Avis délibéré
de la Mission régionale d'autorité environnementale
Provence-Alpes-Côte d'Azur
sur le projet de microcentrale hydroélectrique sur le torrent du
Rabioux, à Châteauroux-les-Alpes (05)

N° MRAe
2023APPACA50/3475

Avis du 8 août 2023 sur le projet de microcentrale hydroélectrique sur le torrent du Rabioux, à Châteauroux-les-Alpes
(05)

Figure 1: plan général du projet. Source : étude d'impact.

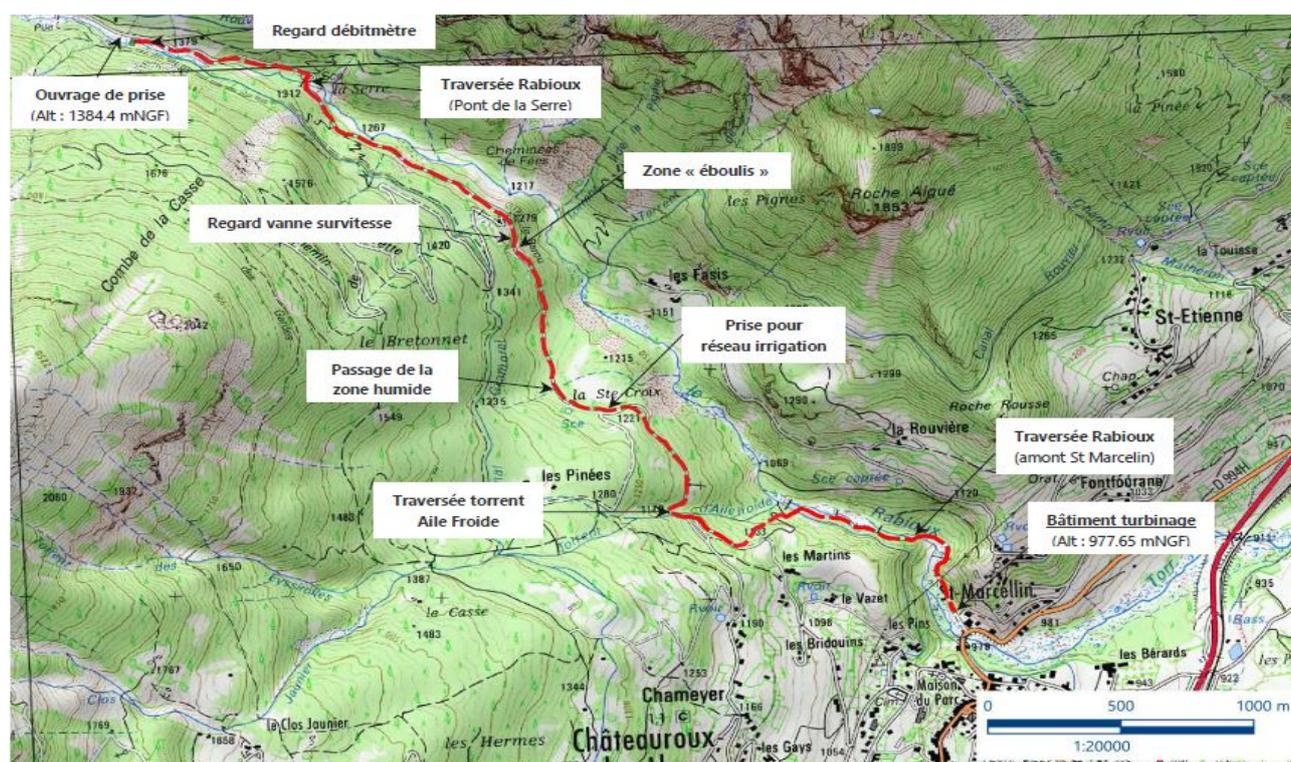
La comparaison des variantes de tracé de la conduite forcée n'est pas aboutie. L'argumentation proposée ne permet pas de comprendre pourquoi la variante dite « *torrent* » a été retenue. La MRAe recommande de reconsidérer l'analyse multicritère des différentes variantes, en particulier pour la variante « *champs* » la plus à l'est qui passe majoritairement sous route.

La MRAe recommande de reconsidérer l'analyse multicritère des différentes variantes pour le tracé de la conduite, en particulier pour la variante « champs » la plus à l'est qui passe majoritairement sous route.

Figure 2: schéma de principe du fonctionnement de la centrale hydroélectrique et du réseau d'irrigation. Source : étude d'impact.

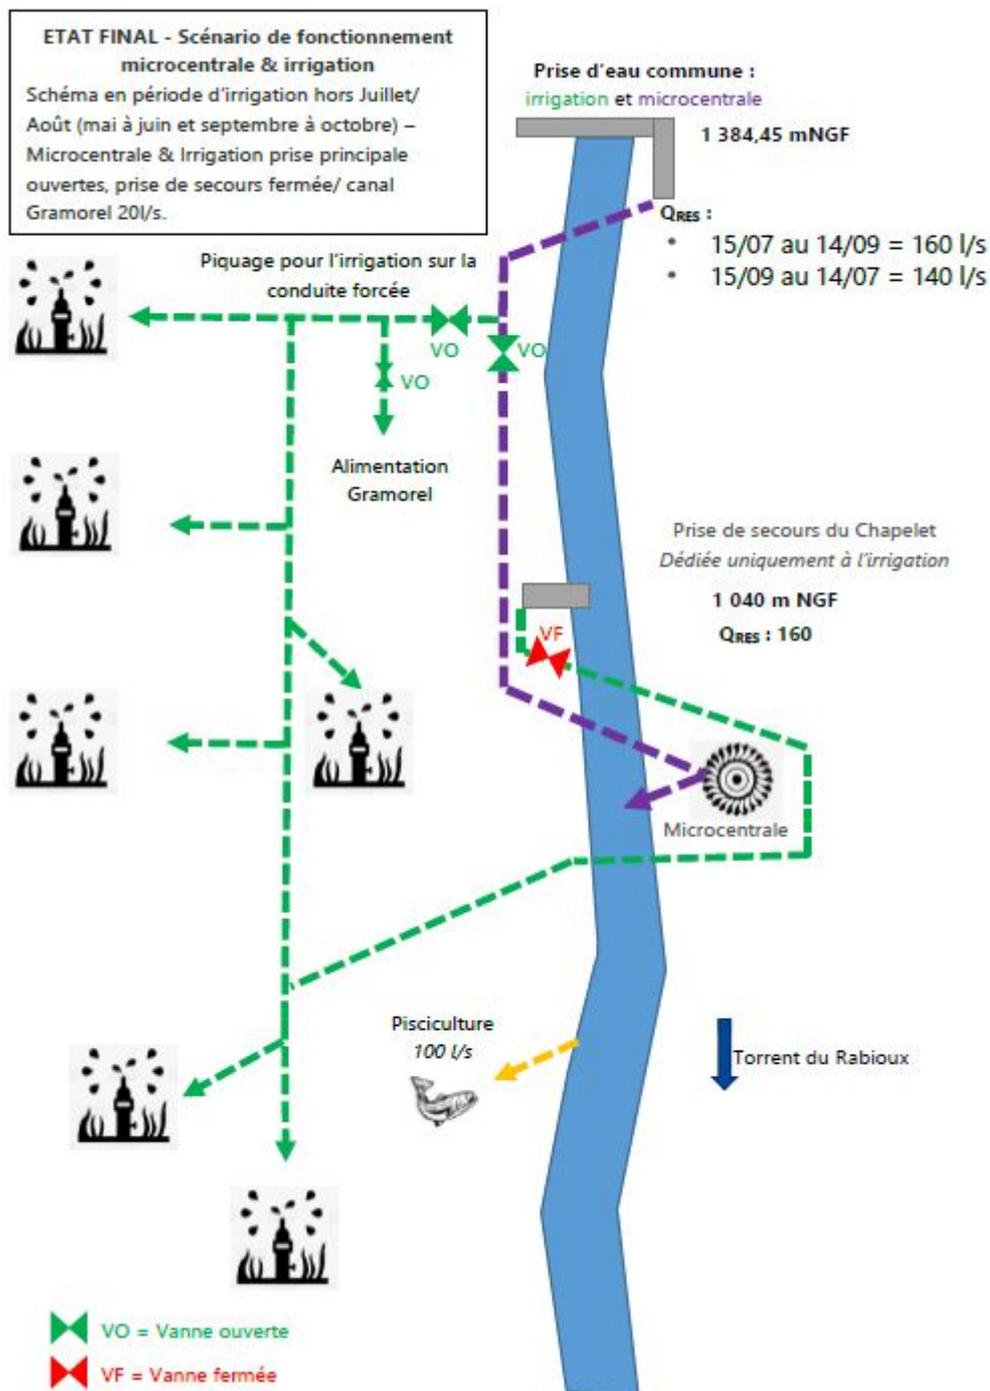
L'étude évoque les cartes informatives du SDAGE 2022-2027 relatives à la sensibilité au changement climatique, dont il ressort que le haut bassin versant de la Durance présente une forte sensibilité pour l'enjeu hydrique des sols pour l'agriculture. Il est dommage que l'étude n'en tire aucun enseignement en termes d'enjeu, alors même que le projet est couplé avec un projet d'irrigation et que les ressources disponibles pour la production d'énergie hydro-électrique dépendront des volumes utilisés pour l'irrigation (cf. fig.2).

La MRAe recommande d'évaluer la vulnérabilité du projet au changement climatique liés à l'évolution prévisible de la ressource en eau et de la consommation agricole.
